**Verslag huishoudelijke elektrische installatie op laagspanning en zeer lage spanning****Algemeen:**

Referentie: 013-20260908-03	Datum controle: 08/09/2026
Keurder: 013

Eigenaar:	Onbekend	EAN-code:	541448820044674227
Adres installatie:	Elizabetlaan 227, 8301 - Knokke-Heist	Nummer teller(s):	1lgz0472952207
		Distributienetbeheerder installatie:	Fluvius
Datum uitvoering installatie:	☒ Vóór 01/10/1981 ☒ Tussen 01/10/1981 en 01/06/2020 ☐ Vanaf 01/06/2020		
Type:	☒ Wooneenheid ☐ Niet-huishoudelijk ☐ PV ☐ Batterij ☐ Laadpaal

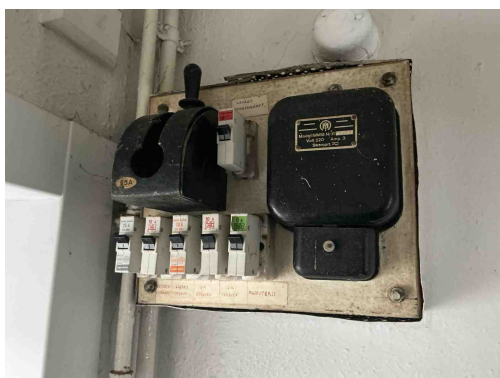
Inbreuk(en):

B17 - De voedingsspanning is niet op elk bord vermeld (Boek 1: 3.1.3.3).

B04 - De aanduiding van de kringen, klemmen en/of schakelapparatuur ontbreekt, is onjuist of is onvolledig (Boek 1: 3.1.3.1/5.1.6.1).

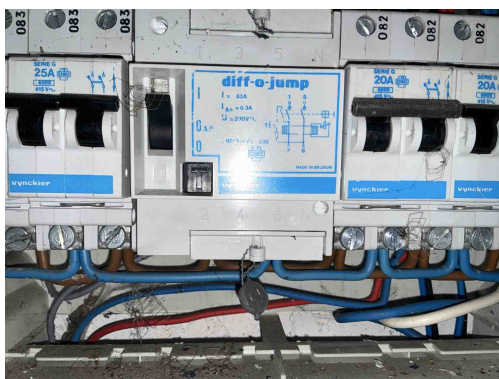
Inbreuk(en):

B17 - De voedingsspanning is niet op elk bord vermeld (Boek 1: 3.1.3.3).

B04 - De aanduiding van de kringen, klemmen en/of schakelapparatuur ontbreekt, is onjuist of is onvolledig (Boek 1: 3.1.3.1/5.1.6.1).

B26 - Het elektrisch bord kon niet gedemonteerd worden (Boek 1: 5.3.5.1).

B29 - Het elektrisch verdeelbord in een huishoudelijke ruimte is niet voorzien van een deur (Boek1: 5.3.5.1).

B06 - Het elektrisch verdeelbord heeft niet de minimale beschermingsgraad IPXX-B in een gewone ruimte (Boek 1: 4.2.2.3).

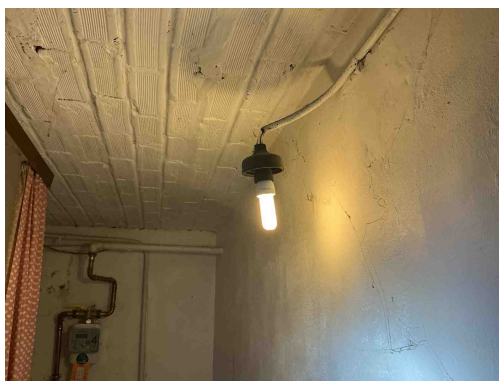
T21 - Het elektrisch materieel is niet geplaatst volgens de voorschriften van de fabrikant/ regels van goed vakmanschap . (Boek 1: 1.4.1.3)

Opmerking: Oa ophanging verdeelbord niet afgedekt

D08 - De nodige markeringen op de beveiligingstoestellen ontbreken of zijn onleesbaar (Boek 1: 5.3.5.5).

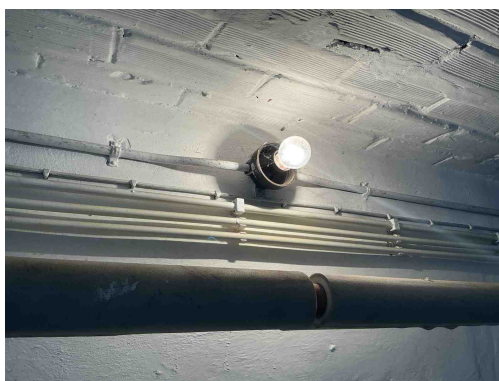
T23 - Het elektrisch materiaal is beschadigd. (Boek 1: 1.4.1.3).
Opmerking: Oa afwerking ontbreekt

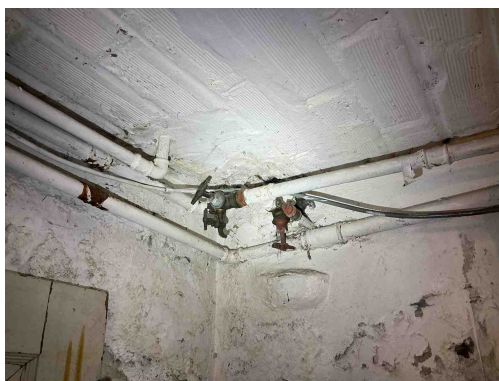
T23 - Het elektrisch materiaal is beschadigd. (Boek 1: 1.4.1.3).
Opmerking: Oa afwerking ontbreekt

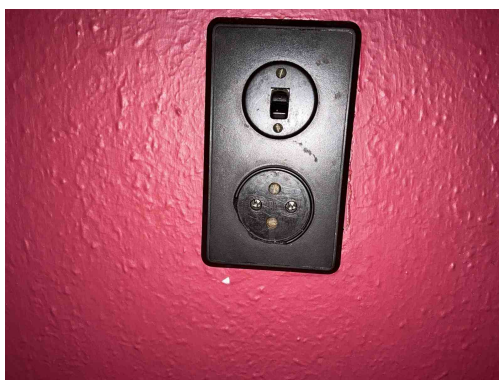
C24 - De afstand tussen de elektrische leiding(en) en niet elektrische leiding(en) is onvoldoende (Boek 1: 5.2.8).

C13 - Onvoldoende bevestiging van de leiding(en) (Boek 1: 5.2.9.5).

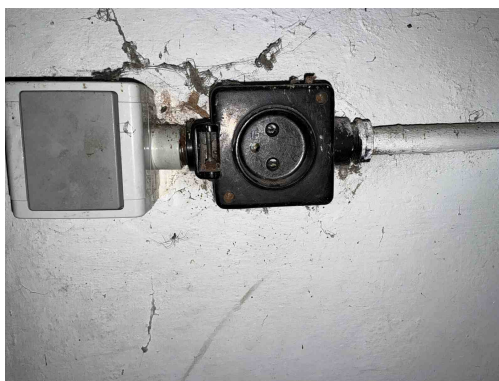
T09 - Bepaalde contactdozen en/of schakelaars zijn beschadigd (Boek 1: 1.4.1.3).

Opmerking: Oa garage, inkomhal

T11 - De contactdozen waarvan de toegekende stroomsterkte maximaal 16A en de toegekende spanning maximaal 250V bedraagt en niet bedoeld zijn voor de voeding van een of meerdere verbruikstoestellen voor een specifiek doel en niet geplaatst zijn in of op schakel- en verdeelborden, beschikken niet of IPXX-D (incl. gemeenschappelijke delen residentieel geheel) (Boek 1: 4.2.2.3/5.3.5.2).

Opmerking: Oa garage, keuken, inkomhal ...

A20 - Er bevindt zich een contactdoos zonder beschermingsgeleider in de elektrische installatie. Deze is niet geplaatst achter een differentieelstroombeschermingsinrichting met grote (max. 30mA) of zeer grote (max. 10mA) gevoeligheid.

Opmerking: Oa garage, keuken, inkomhal ...

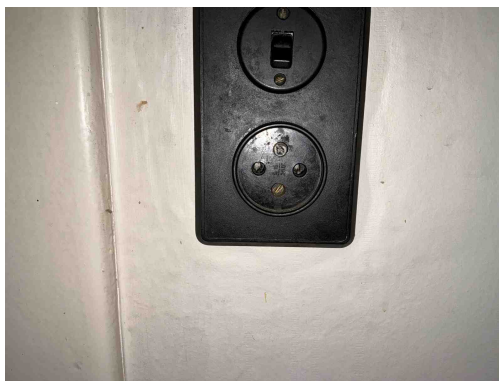
T09 - Bepaalde contactdozen en/of schakelaars zijn beschadigd (Boek 1: 1.4.1.3).

Opmerking: Oa garage, inkomhal

T11 - De contactdozen waarvan de toegekende stroomsterkte maximaal 16A en de toegekende spanning maximaal 250V bedraagt en niet bedoeld zijn voor de voeding van een of meerdere verbruikstoestellen voor een specifiek doel en niet geplaatst zijn in of op schakel- en verdeelborden, beschikken niet of IPXX-D (incl. gemeenschappelijke delen residentieel geheel) (Boek 1: 4.2.2.3/5.3.5.2).

Opmerking: Oa garage, keuken, inkomhal ...

A20 - Er bevindt zich een contactdoos zonder beschermingsgeleider in de elektrische installatie. Deze is niet geplaatst achter een differentieelstroombeschermingsinrichting met grote (max. 30mA) of zeer grote (max. 10mA) gevoeligheid.

Opmerking: Oa garage, keuken, inkomhal ...

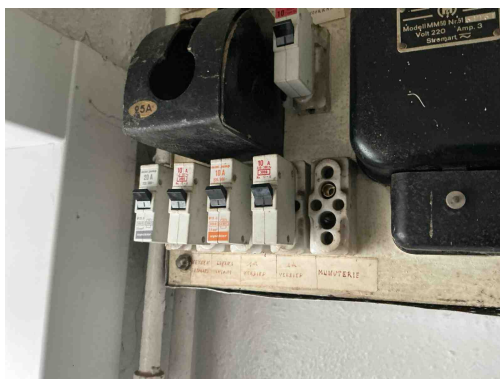
T11 - De contactdozen waarvan de toegekende stroomsterkte maximaal 16A en de toegekende spanning maximaal 250V bedraagt en niet bedoeld zijn voor de voeding van een of meerdere verbruikstoestellen voor een specifiek doel en niet geplaatst zijn in of op schakel- en verdeelborden, beschikken niet of IPXX-D (incl. gemeenschappelijke delen residentieel geheel) (Boek 1: 4.2.2.3/5.3.5.2).

Opmerking: Oa garage, keuken, inkomhal ...

A20 - Er bevindt zich een contactdoos zonder beschermingsgeleider in de elektrische installatie. Deze is niet geplaatst achter een differentieelstroombeschermingsinrichting met grote (max. 30mA) of zeer grote (max. 10mA) gevoeligheid.

Opmerking: Oa garage, keuken, inkomhal ...

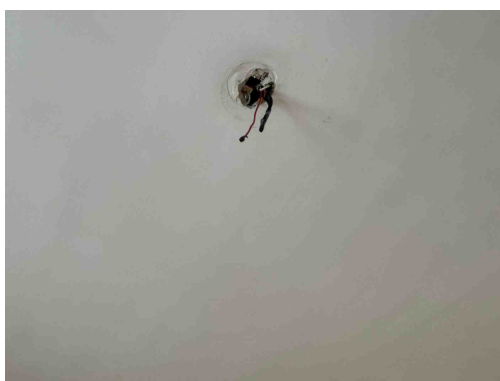
B30 - De houder van de beveiliging in een huishoudelijke ruimte is niet voorzien van aangepaste kalibreerelementen (Boek1: 5.3.5.5).

T02 - Gevaar voor rechtstreekse aanraking: genaakbare delen onder spanning (Boek 1: 4.2.2).

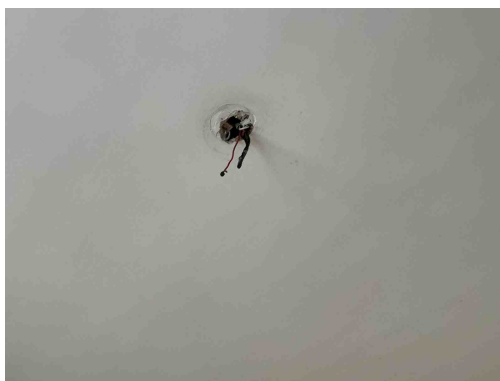
T02 - Gevaar voor rechtstreekse aanraking: genaakbare delen onder spanning (Boek 1: 4.2.2).

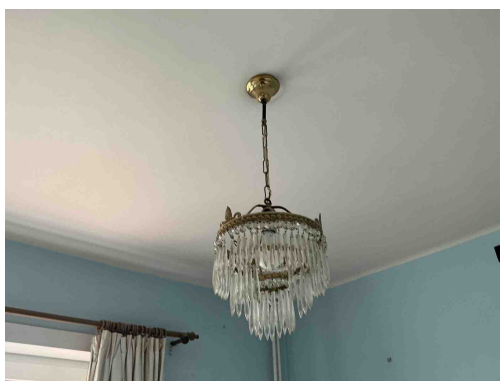
C21 - Het gebruik van geleiders van het type VOB, zonder bijkomende afscherming is niet toegestaan (Boek 1: 5.2.9.6).
Opmerking: Oa inkomhal, slaapkamer

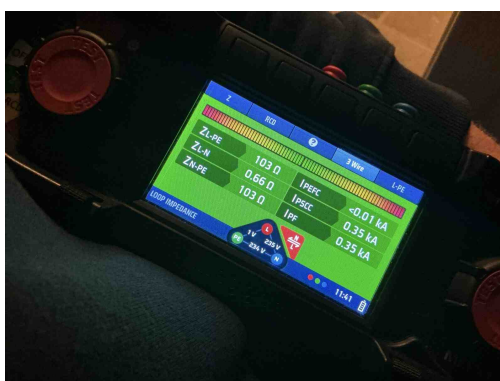
Het gebruik van een klasse 0 toestel is verboden.
Opmerking: Oa luster living

Het gebruik van een klasse 0 toestel is verboden.
Opmerking: Oa luster living

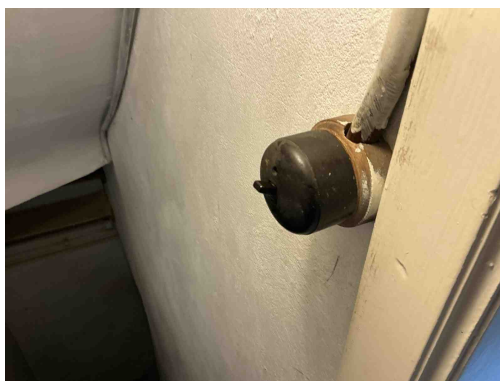
A05 - De waarde van de spreidingsweerstand van de aardverbinding is te hoog (Boek 1: 5.4.2).

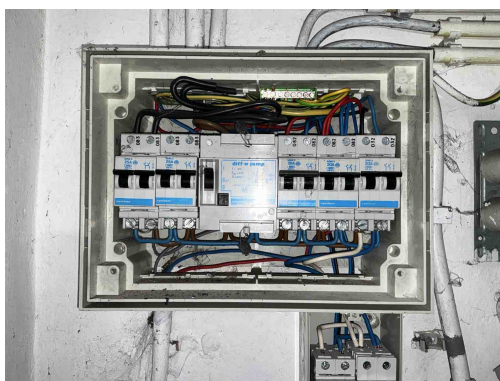
T13 - Opbouwcontactdozen en/of -schakelaars zonder achterplaatje mogen niet rechtstreeks op een brandbare ondergrond bevestigd worden (Boek 1: 4.3.3.5).

Opmerking: Oa kelder
